Zienswijzenreactienota

Tam-Omgevingsplan Hoofdstuk 22f Verkabeling Almelo

Het ontwerp 'TAM-omgevingsplan hoofdstuk 22f Verkabeling Almelo' met identificatienummer NL.IMRO.0141.TAM00007-BP21 heeft vanaf 18 december 2025 tot en met 28 januari 2026 ter inzage gelegen.

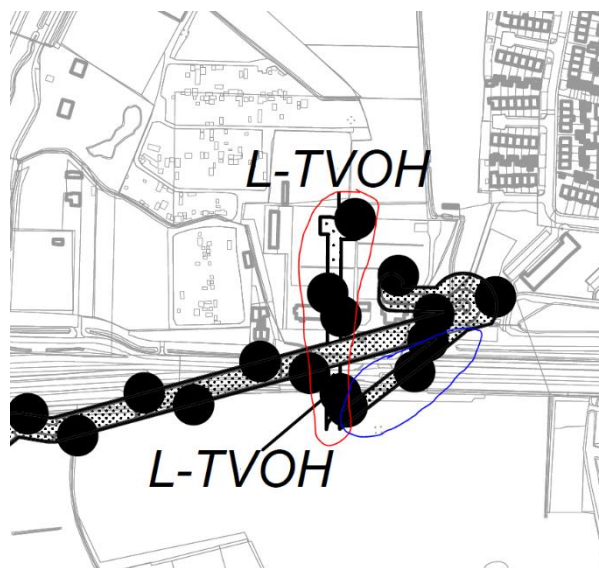
Op verzoek van TenneT vindt een ondergeschikte wijziging plaats ivm het tracé nabij het hoogspanningsstation aan de Wierdensestraat 157h (Almelo Mosterdpot).

Door een aanpassing op het hoogspanningsstation Almelo Mosterdpot is het technisch niet meer mogelijk om de kabelverbinding tussen Almelo Mosterdpot en Hengelo Weideweg via de zuidzijde van het hoogspanningsstation aan te sluiten, maar moet dat aan de oostzijde. Hiervoor moet het omgevingsplan deels worden aangepast. Zie hiervoor de uitsnede van de verbeelding hieronder ter hoogte van het hoogspanningsstation Almelo Mosterdpot aan de Wierdensestraat 157h (was/wordt).

Zie hieronder het verschil in het tracé tussen de planverbeelding van het ontwerp en de vaststelling van het TAM-omgevingsplan. De bestemming van de percelen met de rode omlijning wordt verplaatst naar de percelen met de blauwe omlijning.

Dit kan met onderhavige aanpassing van het TAM-omgevingsplan worden aangepast en heeft geen gevolgen voor de omgeving. Het aangepaste tracé ligt geheel in de openbare ruimte (ondergronds).
